R.N. 24 – R.N. 166 – Restructuration de l'échangeur de Saint Antoine

**Mémoire en réponse du Maître d'ouvrage à
l'Autorité environnementale du 22 décembre 2022**

Objet : RN 24 RN 166 – Aménagement de l'échangeur de Saint Antoine à Ploërmel – Mémoire en réponse du Maître d'ouvrage à l'Autorité environnementale

Référence : Avis délibéré de l'Autorité environnementale n°2022-39 du 21 juillet 2022

Figure 1 : Projet d'aménagement de chicanes et d'un plateau surélevé rue de Redon
(cf. annexe 1 avec légende)

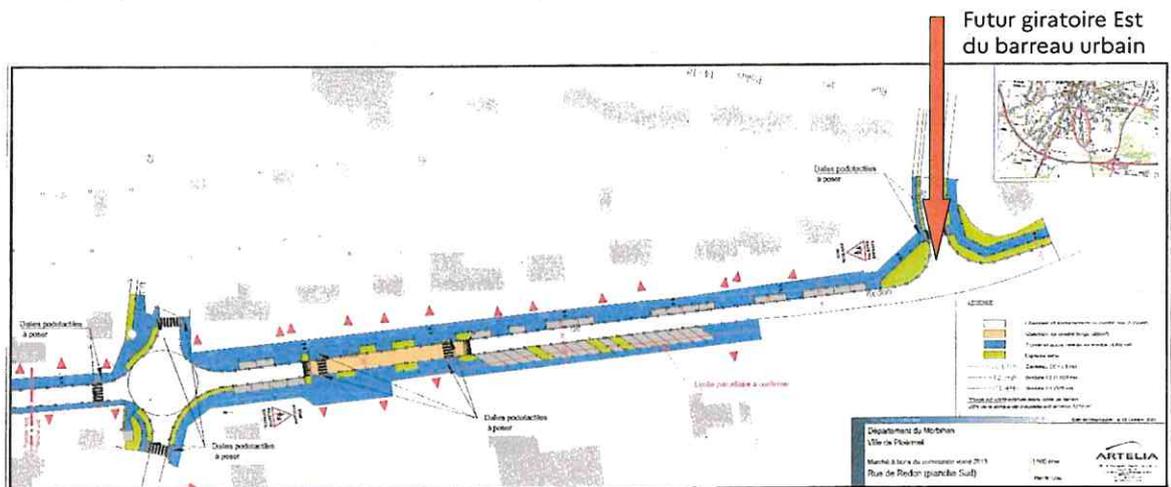
L'Ae recommande de reprendre l'analyse des variantes afin de mieux justifier la nécessité de créer un barreau nord pour le rétablissement de l'accès Ploërmel/Rennes et de préciser les raisons pour lesquelles les solutions alternatives n'ont pas été retenues.

Le barreau au nord de l'échangeur, long d'environ 500 m environ, va permettre de rétablir les circulations dans le sens Ploërmel vers Rennes, suite à la fermeture du tourne-à-gauche sur la RN 166, en reliant la rue de Redon à la rue René Cassin.

La création du barreau nord permet de limiter l'allongement de parcours. En effet, actuellement depuis le centre de Ploërmel, rejoindre l'échangeur suivant prend 4 min en passant par l'échangeur Saint Antoine, 5 min par la rue de Redon et 10 min depuis la rocade Nord. De plus, il participe à limiter la circulation automobile dans le centre-ville, objet d'un programme de requalification des espaces publics et de développement des mobilités douces (cf. courrier du Maire du 25 octobre 2022).

L'itinéraire du barreau a été concerté avec la mairie de Ploërmel avec pour objectif d'en limiter d'une part, la longueur, et d'autre part, l'impact à la fois sur le milieu naturel (au sud) et sur les zones habitées et les établissements scolaires (collège et école primaire) et la maison de l'enfance (au nord et sur les voies existantes).

Dans ce sens, un aménagement comprenant des chicanes et un plateau surélevé est prévu en amont du futur giratoire. Ainsi, la création d'un barreau nord permettra de flécher l'itinéraire et d'éviter l'augmentation de flux sur la rue de Redon.
